W związku z udzieleniem odpowiedzi na pytania Organizator udostępnił pod adresem: <https://pliki.um.warszawa.pl/index.php/s/CMJ9AFyvCMQYwKK> (link z przekazany uczestnikom wraz z zaproszeniem do złożenia pracy konkursowej) nowe materiały (załączniki):

Pytanie Nr 1. Prosimy o udostępnienie listy wszystkich dokumentów, jakie są do ściągnięcia ze strony internetowej w ramach konkursu.

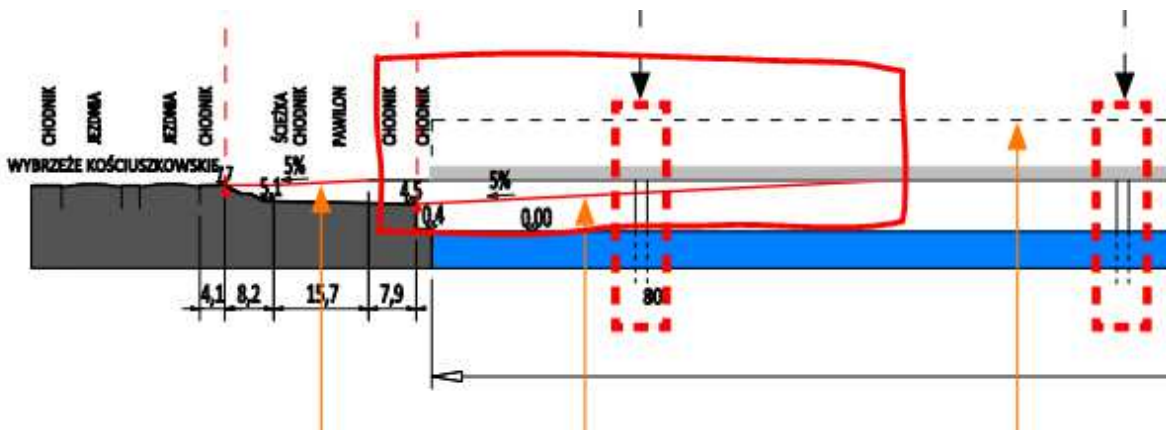
Pytanie Nr 47. W przypadku gdy most składa się z kilku pasów ruchu odseparowanych od siebie, czy kryterium o minimalnej szerokości 6 metrów należy rozumieć jako minimum dla każdego pasa ruchu czy jako sumaryczna szerokość wszystkich pasów razem w danym przekroju?

Minimalna szerokość użytkowa dla pasa ruchu pieszo rowerowego wynosi 6 m, przy oddzieleniu ruchu rowerowego od pieszego minimalne szerokości użytkowe wynoszą odpowiednio: 3,4 m dla drogi rowerowej, 3,0 m dla ciągu pieszego. Przy projektowaniu geometrii należy uwzględnić wymóg podany w punkcie 4.4 rozdziału II regulaminu tj zapewnienie możliwości przejazdu pojazdu specjalnego.

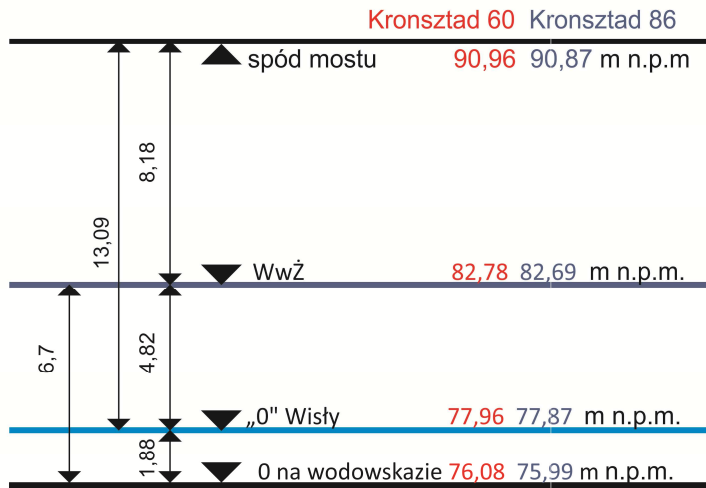
Pytanie Nr 71. Prosimy o wskazanie w jakim układzie wysokościowym jest podana mapa przedstawiona w załączniku A.

Układ wysokościowy mapy odnosi się do poziomu Wisły.
